# 泊発電所3号炉 基準地震動の策定について

令和5年2月3日  
北海道電力株式会社

# 指摘事項に対する回答方針

#### 【断層モデルを用いた手法による基準地震動の選定方法】

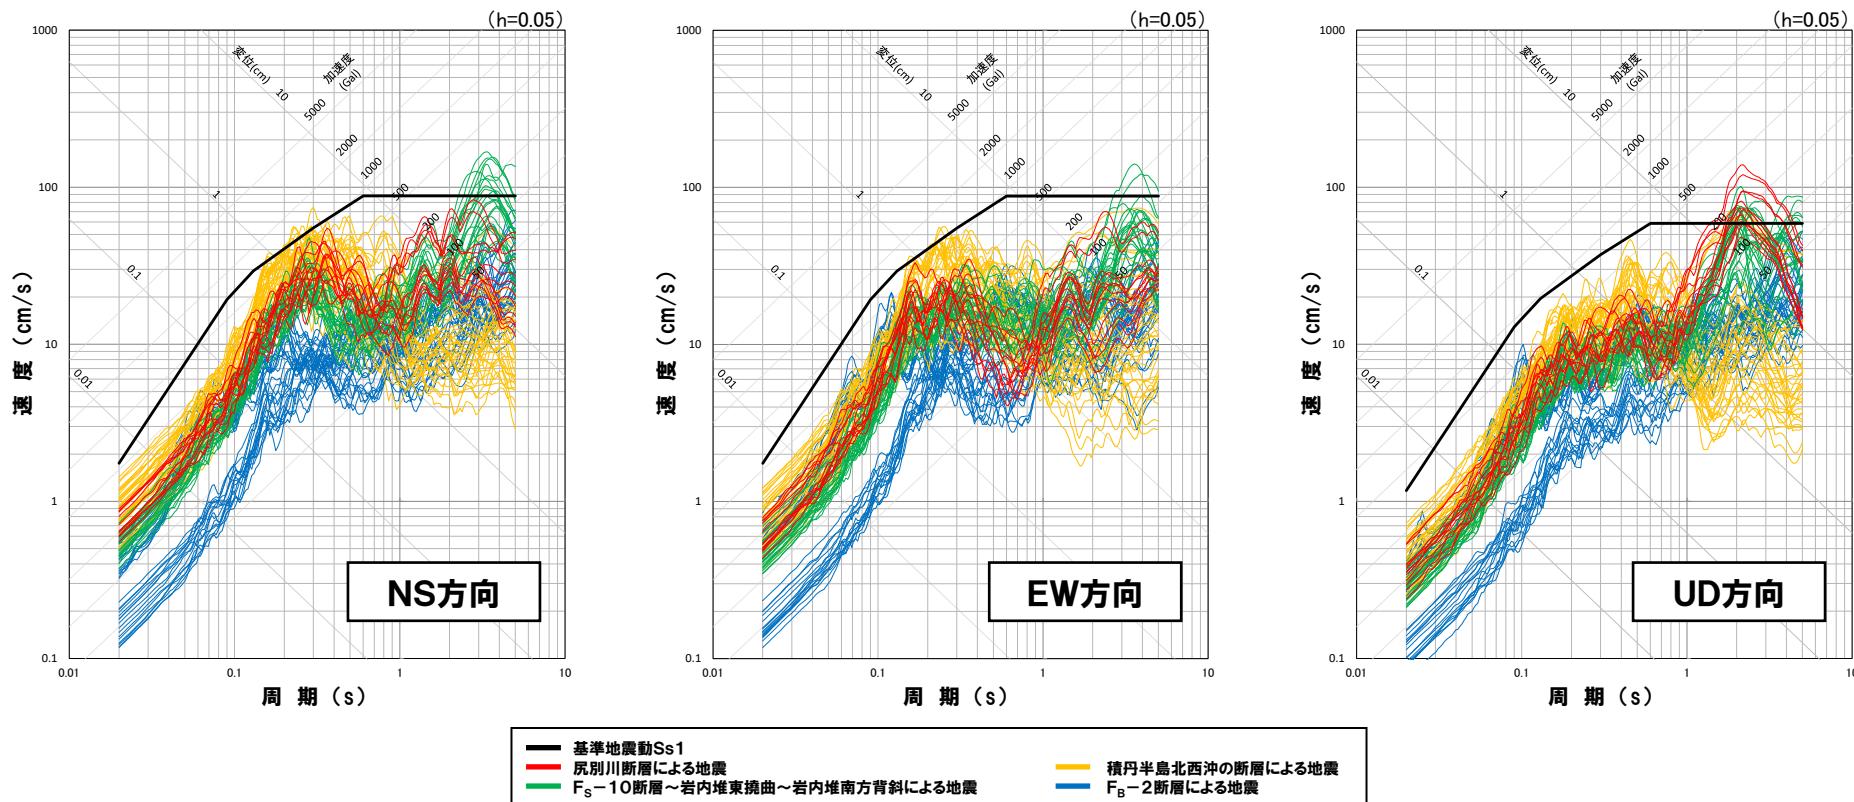
- ① 断層モデルを用いた手法による地震動評価結果(104ケース)のうち、基準地震動Ss1を上回るケースが39ケースあり、それらのケースが施設に与える影響が大きい。
- 〔 P23 〕
- ② 基準地震動Ss1を上回るケースについて、以下の地震動の諸特性を確認した結果、検討用地震ごとにその特徴が同様の傾向であることから、検討用地震ごとに、応答スペクトルの地震動レベルに基づき基準地震動として設定する代表ケースを選定可能である。

- ③ 代表ケースの選定にあたって、検討用地震の応答スペクトルの地震動レベルが基準地震動Ss1に対して大きい周期帯に着目して代表ケースを選定することで、施設に与える影響が大きいケースが選定される。

- 断層モデルを用いた手法による基準地震動は、基準地震動Ss1を上回るケースを対象に代表ケースを選定する。
- 代表ケースは、検討用地震ごとに、着目する周期帯(地震動レベルが基準地震動Ss1に対して大きい周期帯)の地震動レベルが大きいケースを選定する。
- 検討用地震ごとの代表ケースは、後段に示すフローに基づき選定する。
